Европейская экономическая комиссия

**Всемирный форум для согласования правил
в области транспортных средств**

Сто пятьдесят восьмая сессия

**Соглашение 1958 года – Рассмотрение проектов поправок
к действующим правилам, представленных GRE****Предложение по дополнению 4 к поправкам серии 01
к Правилам № 112 (фары, испускающие
асимметричный луч ближнего света)****Представлено Рабочей группой по вопросам освещения
и световой сигнализации***

Примеры схемы знаков официального утверждения

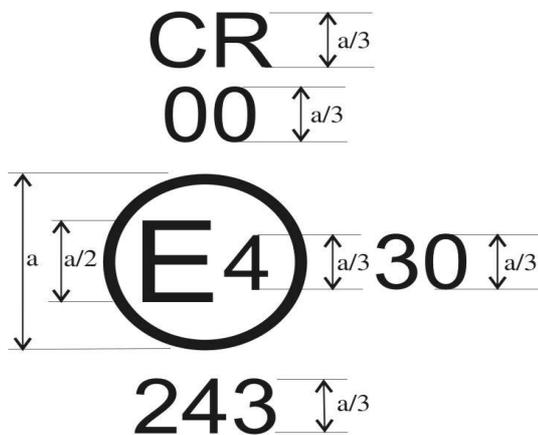
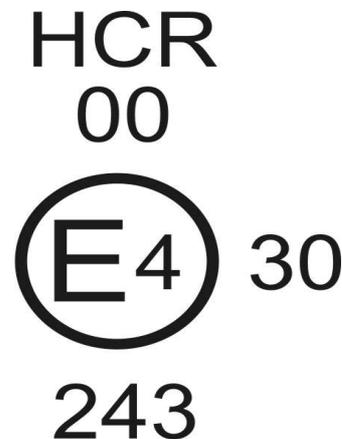
Приложение 2 изменить следующим образом:

$a \geq 8$ мм (на стекле)

$a \geq 5$ мм (на пластмассе)
